交流充电插座新旧国标区别

交流充电枪新旧国标区别

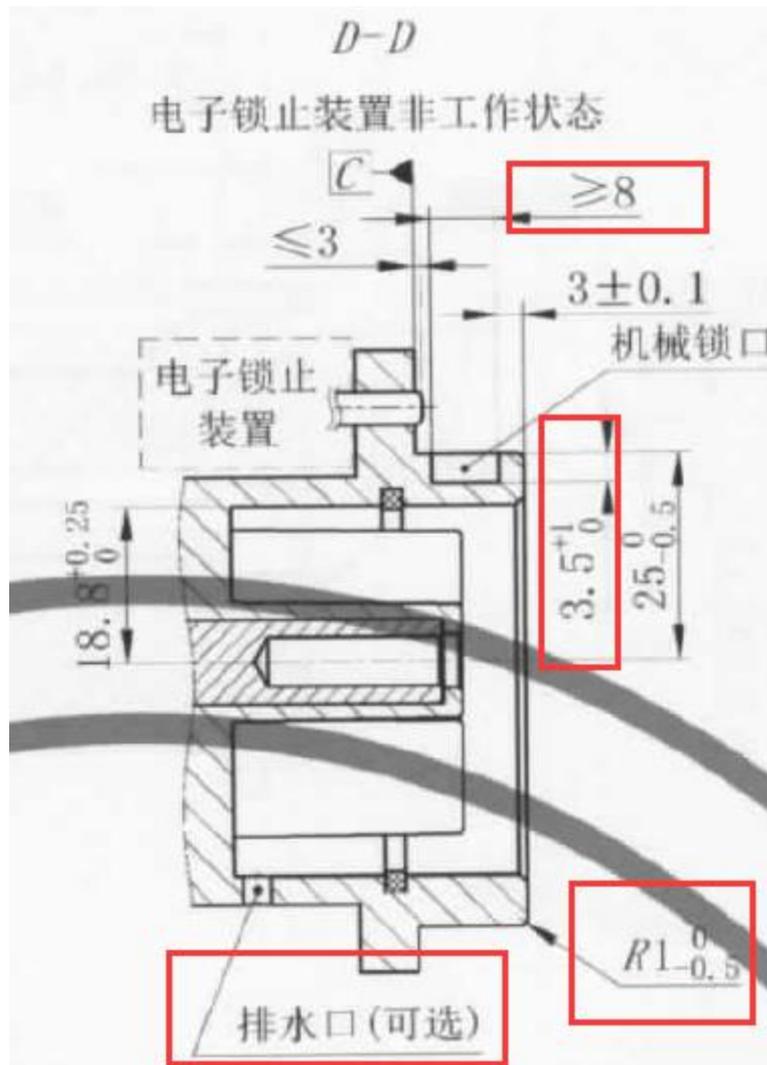
1. 交流插座端盖需要换掉

2. 交流插座壳体需要换掉

3.交流插座需要增加两个温度传感器（插座壳体，端子压板，防水垫，尾盖都需要换掉）

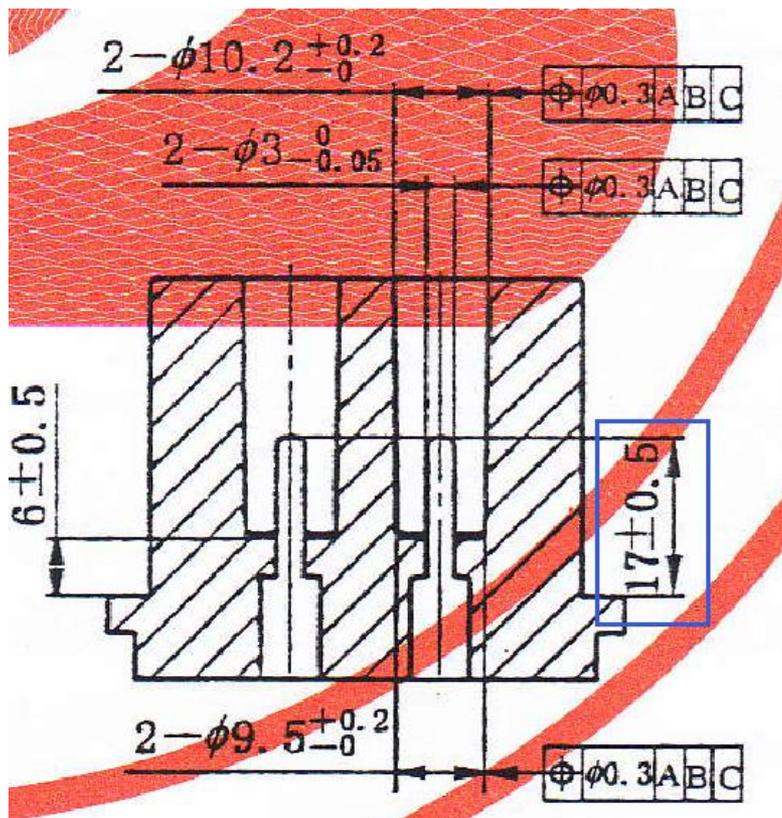
新国标规定交流插座，交流充电枪增加温度传感器

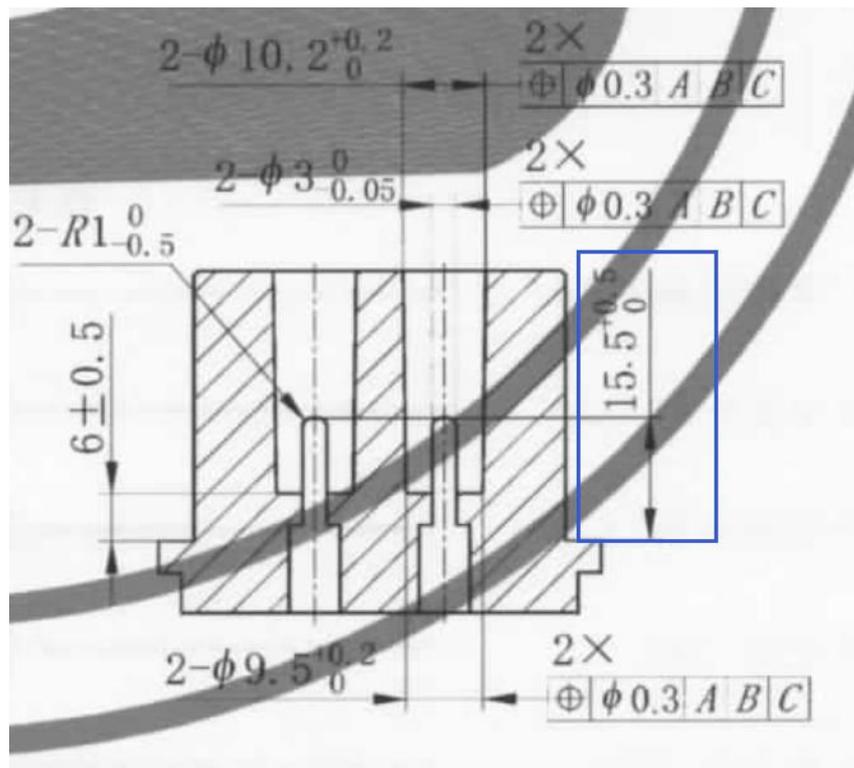
4.交流枪两个信号端子
CC1,CC2需要换掉（如果枪
左右壳体是压的，则需要
把左右壳体也换掉）

与旧国标区别：信号端子长度不同

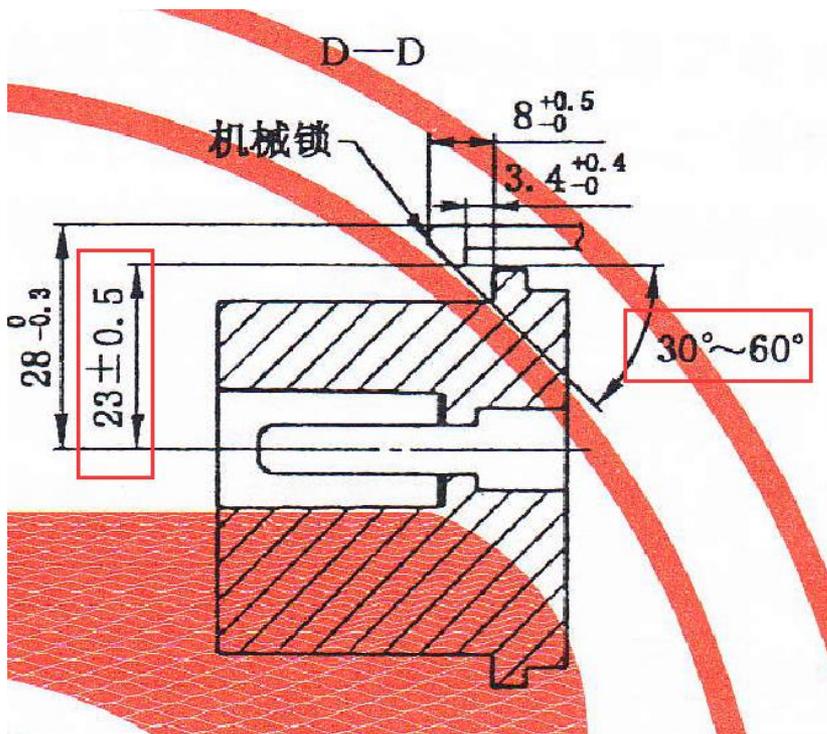
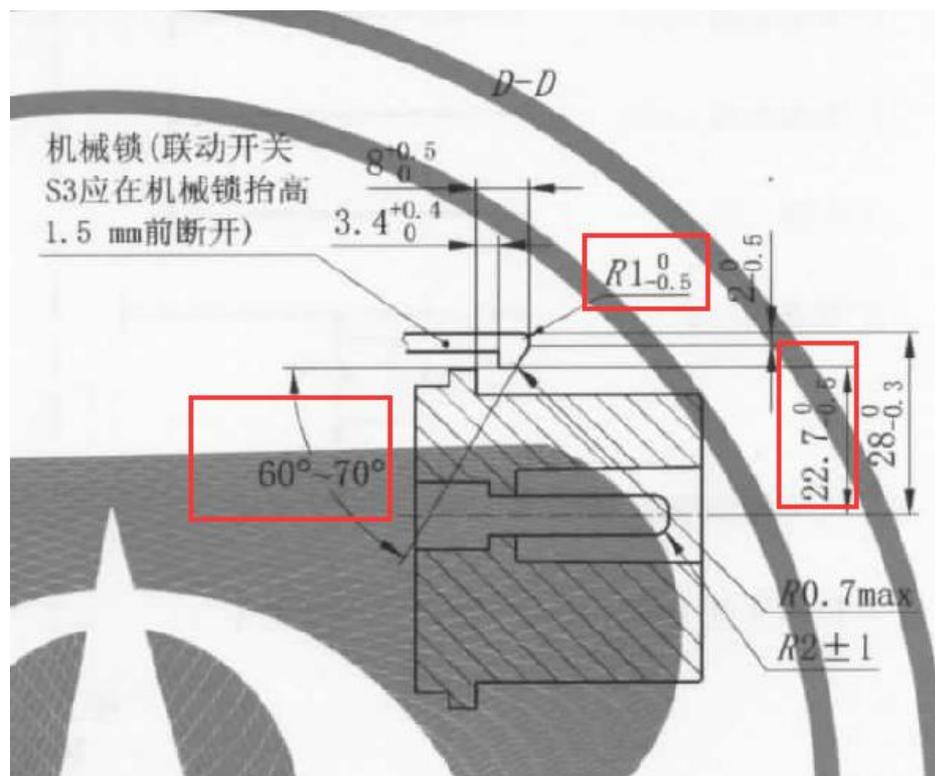
5. 交流枪卡勾需要换掉

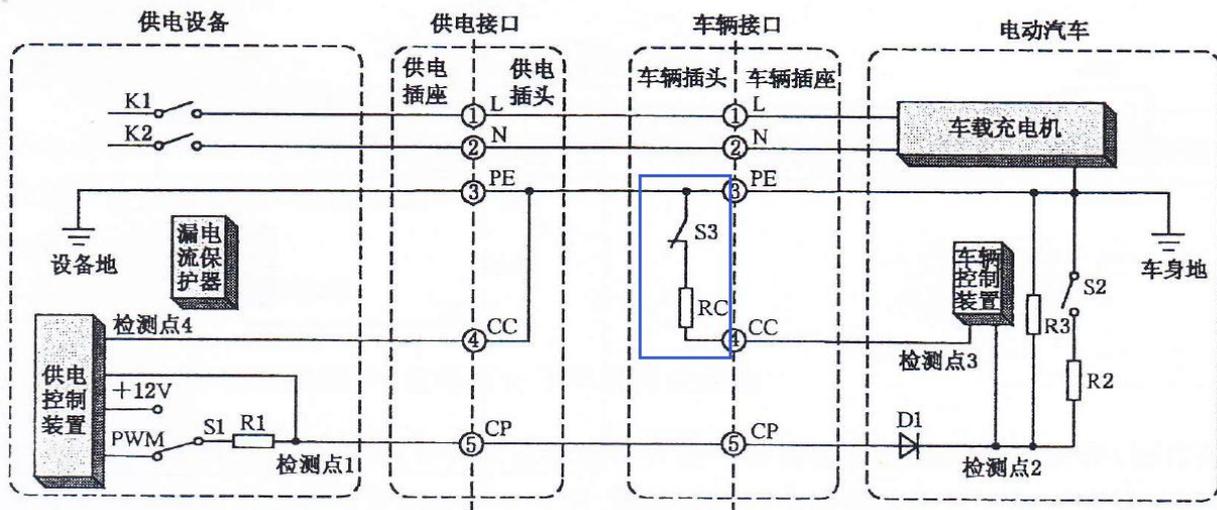
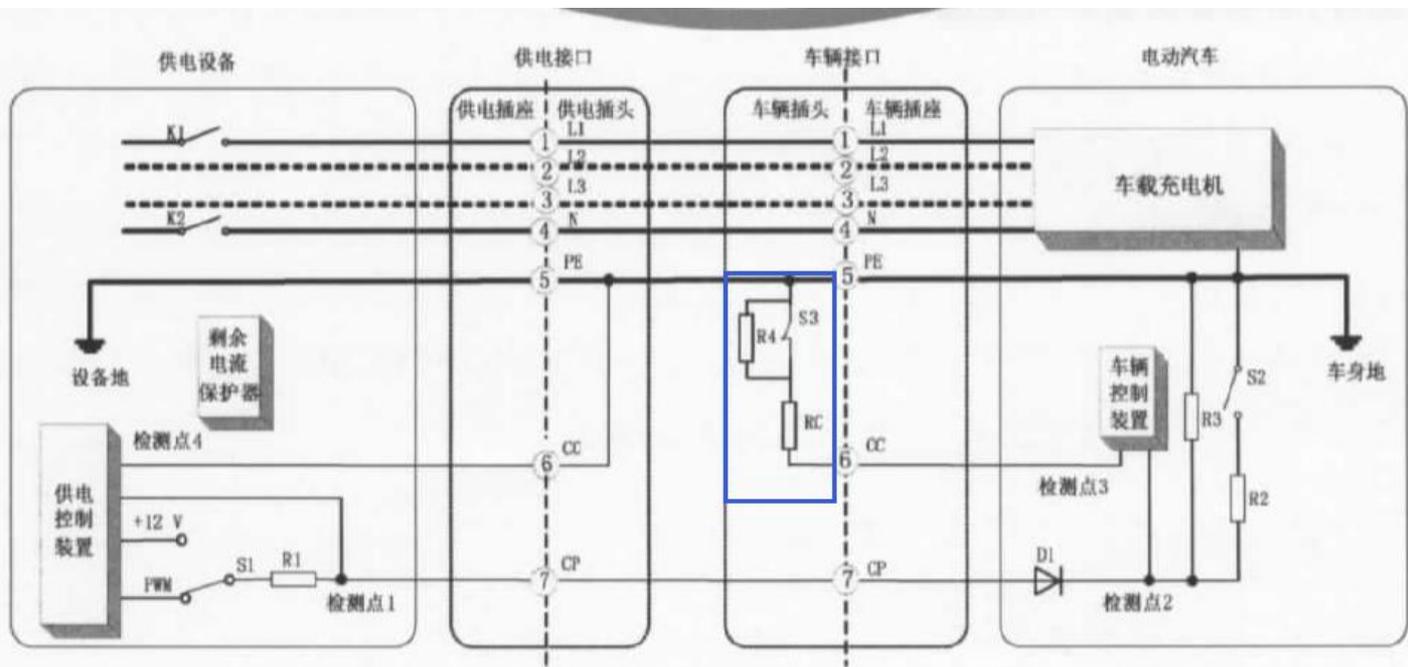
6.交流枪需要增加一个电阻

增加了一个电阻

车辆插头及充电模式 3 的供电插头空间尺寸要求见图 C.1。

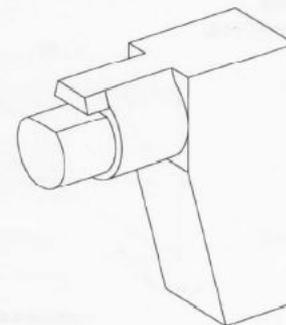
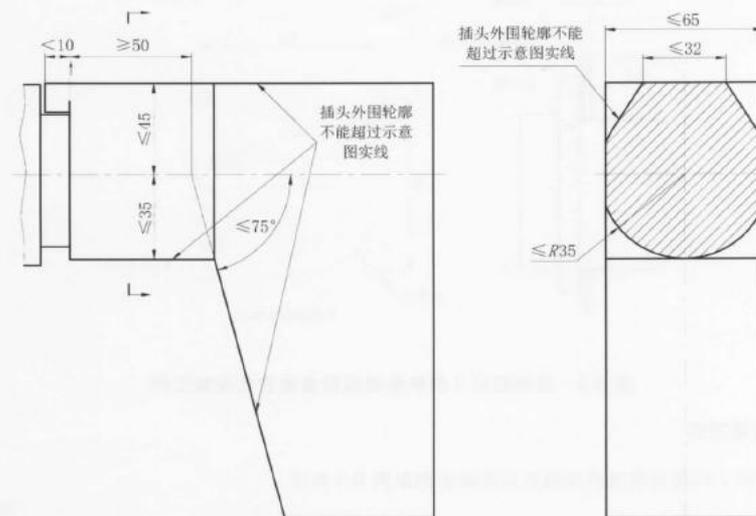
交流旧国标基础上改为新国标

新枪插老座装配对比图

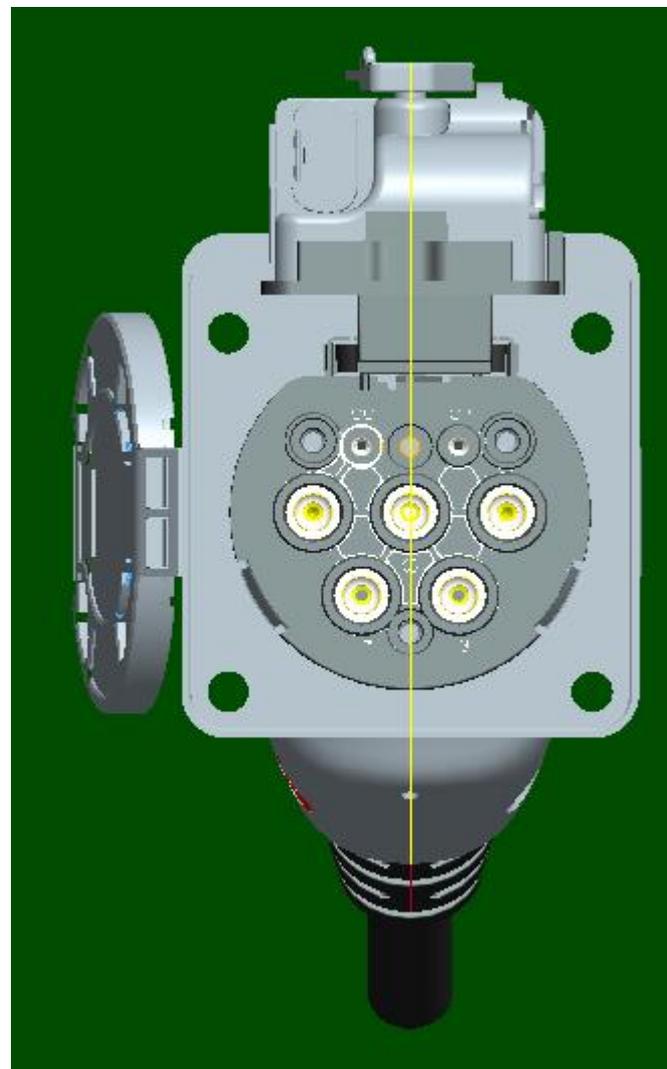
- 1.建议插座重新设计；
- 2.如果枪是铆压形式，建议重新设计，如果是锁螺丝，可以返修；
